旧中島地区被爆遺構展示整備に係る実施設計における検討事項

広島市都市整備局営繕部営繕課

② 防滑性ビニル床シート

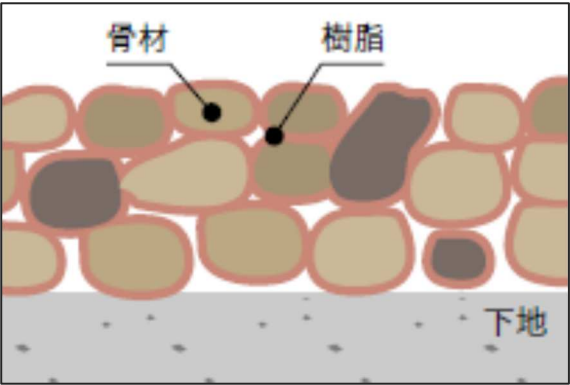
⑤	室内の床仕上げの変更	砕石状天然石【2-12】	防滑性ビニル床シート	・ 展示施設の床仕上げは、整備予定の屋外園路の仕上げである脱色アスファルトとの一体感が出るよう、砕石状天然石舗装材が基本計画で示されているが、下記の理由により、軽量で、靴底に付着する雑菌対策に優れ維持管理が容易な防滑性ビニル床シート（参考資料 1－②参照）を提案したい。 ① 基礎形状を建物の重量が面的に分散される「ベタ基礎」とし、遺構面への影響を極力小さくすることとしているが、床仕上げを砕石状天然石とした場合、ベタ基礎に加え、その下地として更にコンクリート等の床板が必要になり、全体の重量が増加する。 ② 調湿については、一般的に木材や珪藻土のように電子顕微鏡で見ないとわからない微細な孔（細孔）に、目に見えない水蒸気の粒が適度に吸着、排出することによりその機能が発揮されることとなるが、砕石状天然石が有している間隙（参考資料 1－③参照）では、こういった微細な細孔を構成していないため調湿性は期待できない。むしろ、外部から持ち込まれた靴底に付着した砂や泥がこの間隙に入り込み、この泥等に含まれる雑菌が遺構の劣化につながるカビや蘚苔類の発生の要因ともなり兼ねない。同様に調湿性は優れるが汚れが材にしみこみやすいと評価されている木材も床に使用した場合、同様の影響が懸念される。 なお、防滑性ビニル床シートの総合評価を試算したところ砕石状天然石と同様 1 4 点である（参考資料 2 参照）。	別紙 2 参考資料 1、2
